## Prosjekteringsnotat – Rylandshøgda

F\_SV18:

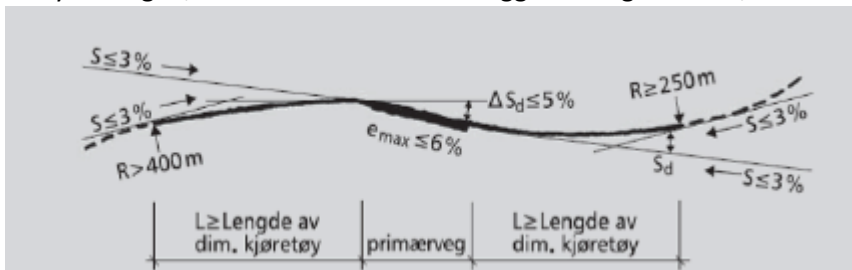
- Prosjektert med maks helning 8%
